Projet éolien De Soudron

**Note acoustique modificative
Janvier 2024**

**Dossier de Demande d'Autorisation Environnementale
Communes de Soudron et Cheniers**

Objet : Projets éolien de Nuisement et Cheniers et de Soudron (51) – Note acoustique relative à la suppression des éoliennes E4 et E9

Planche 1 - Localisation des éoliennes du projet de parc de Nuisement & Cheniers et de Soudron (51)

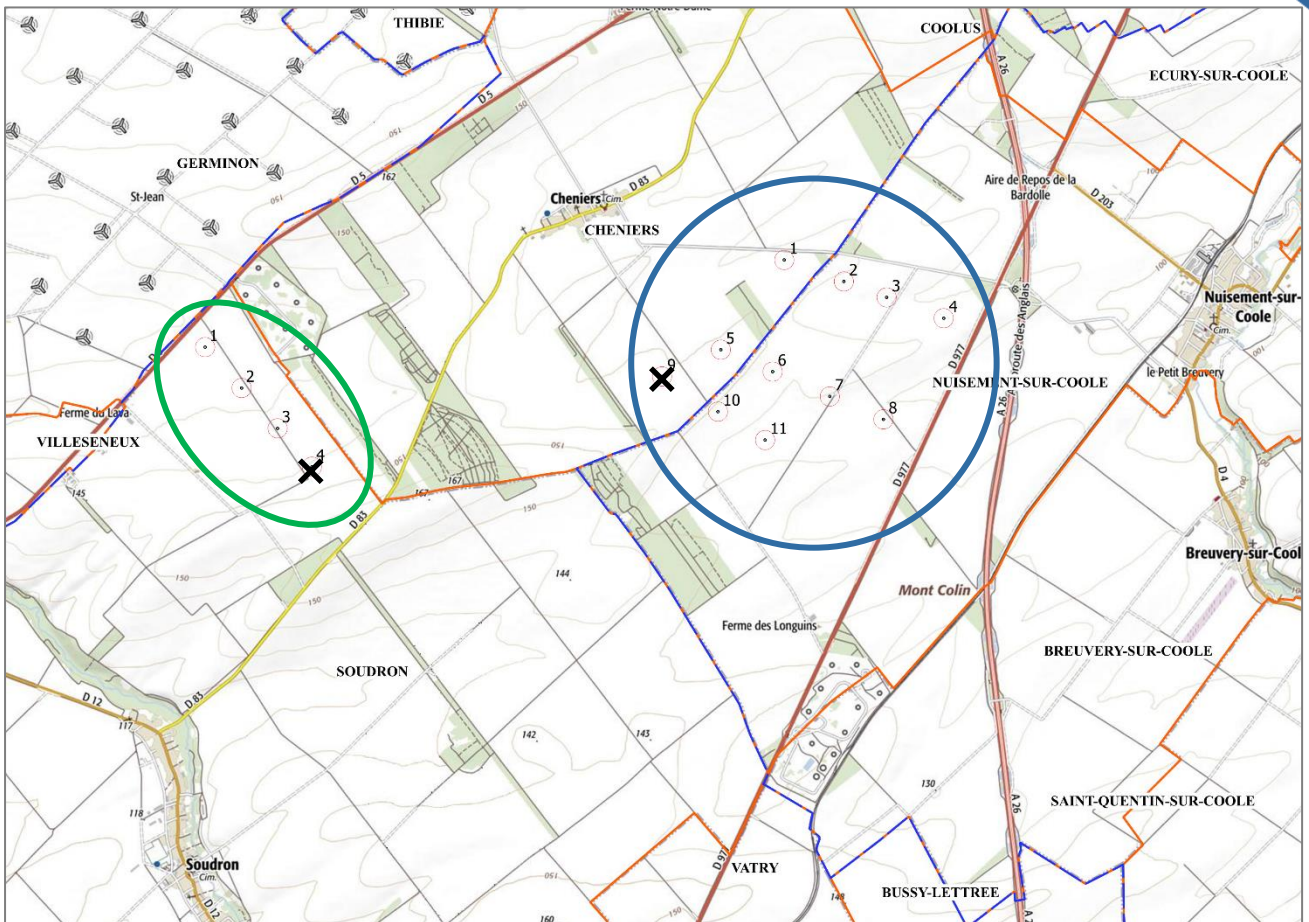
En phase d'instruction du dossier, l'Administration recommande aujourd'hui la suppression des éoliennes E4 du projet de Soudron (la plus à l'Est projetée) et E9 du projet de Nuisement et Cheniers (la plus à l'Ouest projetée), comme indiqué sur la carte page suivante.

La suppression de ces deux éoliennes (le plus proches de Cheniers) engendrera un impact acoustique moindre du projet global, vis-à-vis de cette ZER notamment, par rapport aux résultats présentés dans le dossier acoustique RA-19134-01-C en date du 07/12/2021), et donc un Plan de Gestion Acoustique nocturne allégé par rapport à celui présenté dans ce même dossier.

Les résultats de l'impact acoustique du projet et la conformité réglementaire du projet présentés dans ce dossier reste donc valables. La mise à jour de l'étude et du Plan de Gestion Acoustique pourra être réalisée lorsque le projet sera définitivement autorisé, intégrant notamment les dernières données disponibles pour le modèle d'éoliennes retenu.
